BULLETIN TECHNIQUE

Téléchargement d'une nouvelle version de logiciel sur le module de gestion moteur 912 iS (ECU) pour le moteur ROTAX® type 912 i (série)

Système ATA : 76-00-00, gestion moteur.

OBLIGATOIRE

Fig. 1

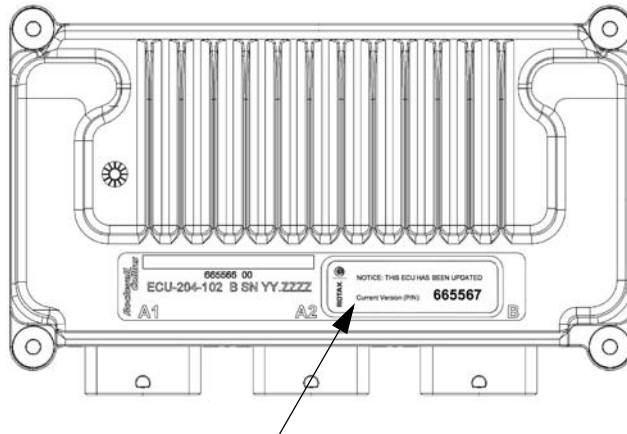
L'étiquette apposée par le distributeur ROTAX[®] agréé ou son centre de service doit spécifier que le logiciel de l'ECU a été mis à jour et indiquer le nouveau numéro de référence du module. L'étiquette de mise à jour doit être positionnée et orientée comme indiqué à la Fig. 1. Cette étiquette ne doit en aucun cas être enlevée.

Le distributeur ROTAX® agréé ou son centre de service doit attester que le logiciel de l'ECU a été mis à jour et que le nouveau numéro de référence du module figure sur l'étiquette. L'étiquette de mise à jour doit être positionnée et orientée comme indiqué à la Fig. 1. Cette étiquette ne doit en aucun cas être enlevée.
